Zeitschrift: **Schweizerische Bauzeitung**

#### für eine Strassenbrücke über das Rotbachtobel bei Rothenburg (Luzern).

#### Bericht des Preisgerichtes.

I. Preis «Heimat». — Verfasser: Jaeger & Cie., Gebr. Keller und Broillet & Wulffleff.

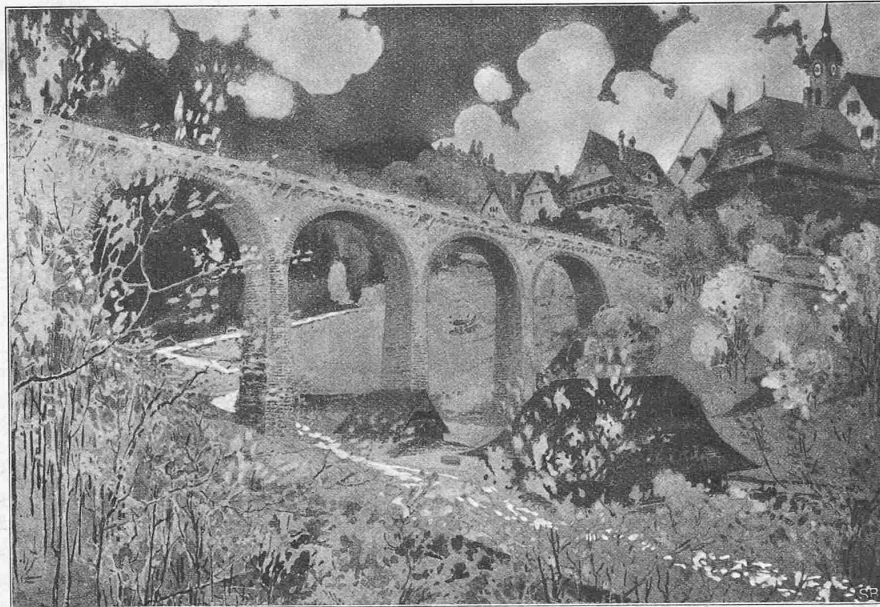
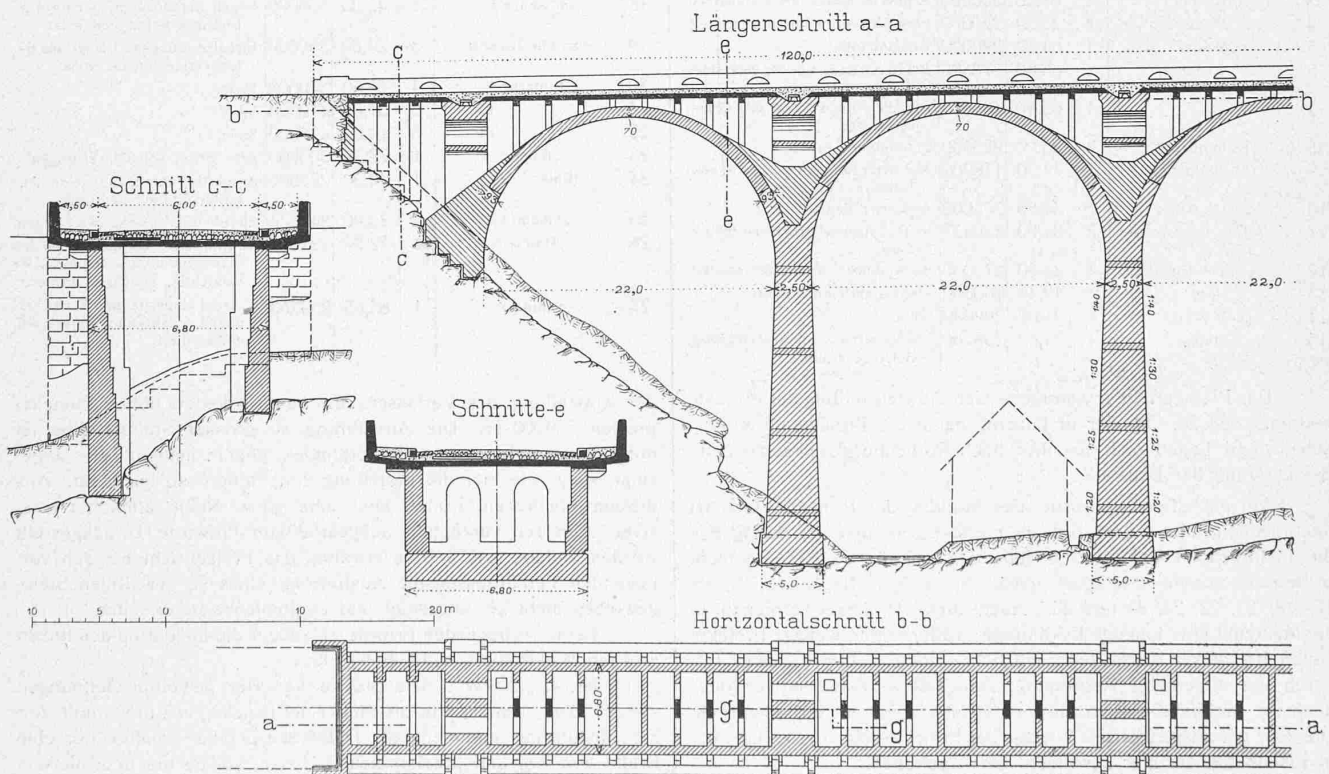
befriedigt dagegen, namentlich dem sehr ähnlichen Projekt 26 gegenüber, das sonst sehr fleissig ausgearbeitete Projekt in ästhetischer Beziehung wegen den allzu nüchternen Flächen, und sind auch die Kosten desselben mit 260 000 Fr. im Vergleich zu Nr. 26 höher.
